B. Instalações:

Durante a verificação do Sistema BMS "in loco", identificamos uma série de desvios de instalações que interferem diretamente no correto funcionamento do Sistema de Controle de Ar Condicionado deste pavimento.

Foto 49. 16º andar | VAV 02 - Derivação direta pelo fancoil, anterior à caixa VAV

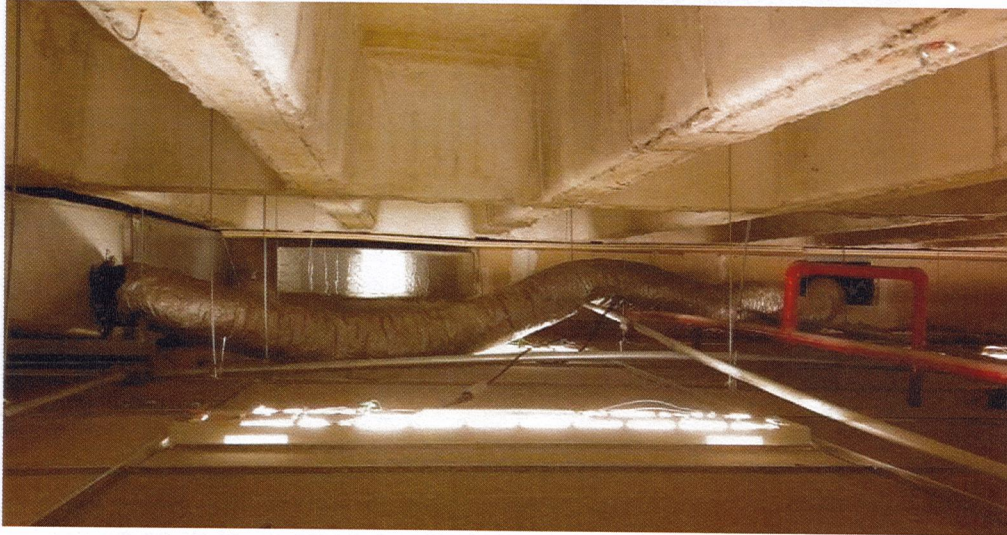
- Na foto 49, indicamos a derivação de distribuição de ar proveniente diretamente do duto principal do fancoil, anteriormente a caixa VAV 02. Neste caso, não é possível efetuar o controle de ar condicionado, pois esta insuflação de ar não passa pela caixa VAV;
